**Odpowiedzi ZAMAWIAJĄCEGO na pytania WYKONAWCÓW
Modyfikacja warunków zamówienia**

Sygnatura postępowania: 1400/DW00/ZT/KZ/2016/0000053765

Dotyczy: Zaprojektowanie i wykonanie instalacji okablowania strukturalnego w budynku biurowym i budynku generatorów Elektrowni Samociążek oraz dostawa urządzeń aktywnych

PARTER

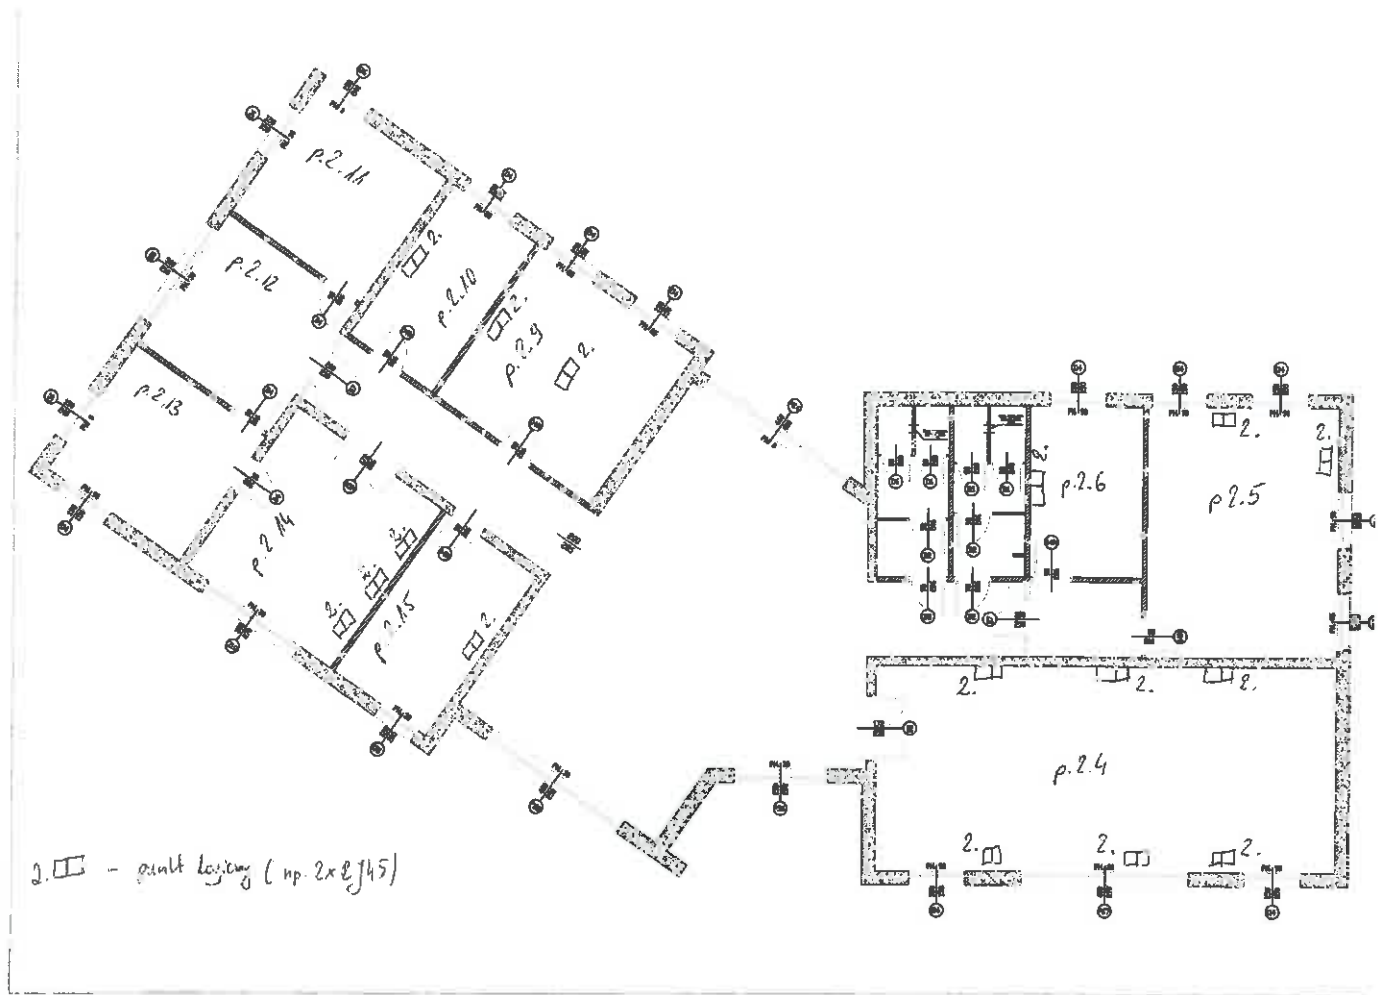
Lp.	Treść pytania i odpowiedź
1.	Czy zamawiający posiada rzut pomieszczeń w których maja być instalowane Punkty Logiczne? Jeżeli tak to prosimy o przekazanie?
Odp.	Zamawiający udostępnia rzuty pomieszczeń budynku biurowego, z zaznaczonymi orientacyjnie punktami logicznymi. Dokładne rozmieszczenie punktów logicznych jest jednym z zadań projektowych Wykonawcy. Dodatkowo do każdego z pomieszczeń użytkowych (z wyjątkiem p1.14 i p1.16) Wykonawca musi doprowadzić po minimum 2 zapasowe kable UTP zateterminowane puszką natynkową i gniazdami RJ45, umocowane nad sufitem podwieszanym. Długość zapasowych kabli musi wystarczyć do osiągnięcia dowolnego punktu na podłodze danego pomieszczenia. W zakresie budynku generatorów, na etapie ofertowania Wykonawca powinien zaplanować wykonanie 12 gniazd RJ-45 w 6 Punktach Logicznych. Należy przewidzieć przeprowadzenie 6 kabli w metalowej rurze, po elewacji zewnętrznej na odcinku około 5 metrów.

2.	Prosimy o doprecyzowanie w jakiej konfiguracji i w których pomieszczeniach mają być rozmieszczone Punkty Logiczne?
Odp.	Orientacyjna lokalizacja oraz ilość gniazd w punktach logicznych widoczna jest na rzutach pomieszczeń.

Zamawiający załącza skan pomieszczeń biurowych z zaznaczonymi punktami logicznymi, jeden wymiar dla złapania orientacyjnej skali.
